2019-09版「空調工事部材カタログ2019」の防振部材において、一部記載内容が変更になりました。

【変更箇所】 95頁 K-RF 吊形防振ゴム 寸法・適用ボルト・ばね定数  
 99頁 吊防振部材の振動伝達率

・ 95頁

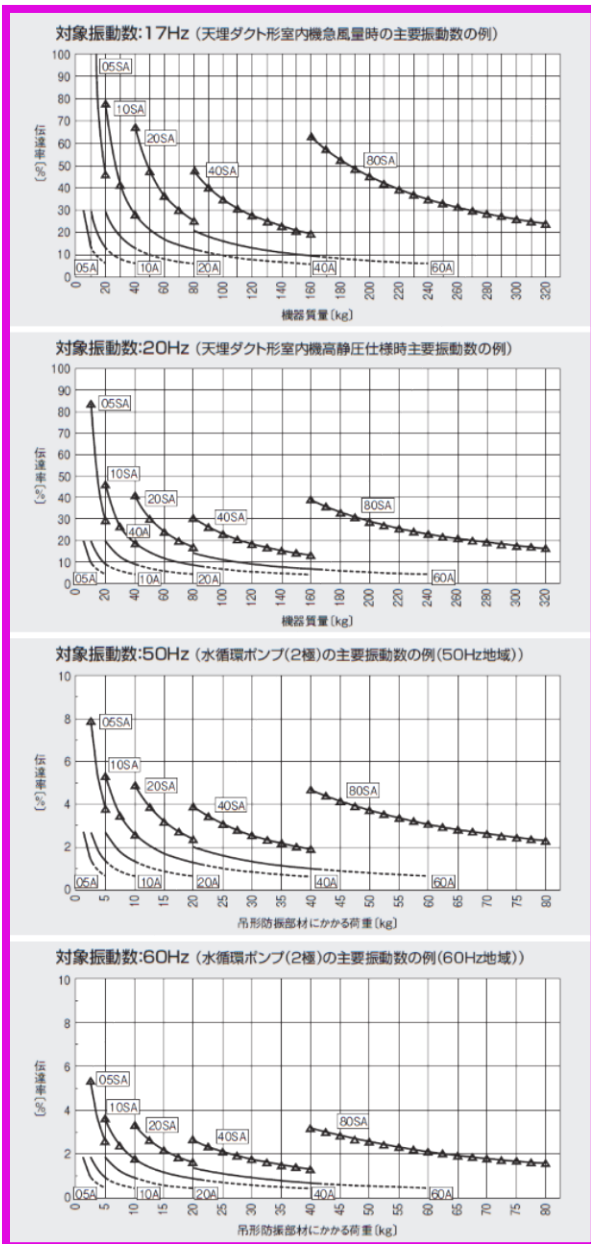
寸 法(mm)		適用ボルト	ばね定数 N/mm(kgf/cm)
A	B		
39	φ12	M10・12 W3/8・1/2	18(18.4)
39	φ12		25(25.5)
39	φ11		46(46.9)
39	φ11		74(74.5)
31	φ13		177(180.6)

寸 法(mm)		適用ボルト	ばね定数 N/mm(kgf/cm)
A	B		
39	φ10.5	M10 W3/8	22(22.4)
39	φ10.5		28(28.6)
36	φ11		45(45.9)
36	φ11		79(80.6)
31	φ13		180(183.7)
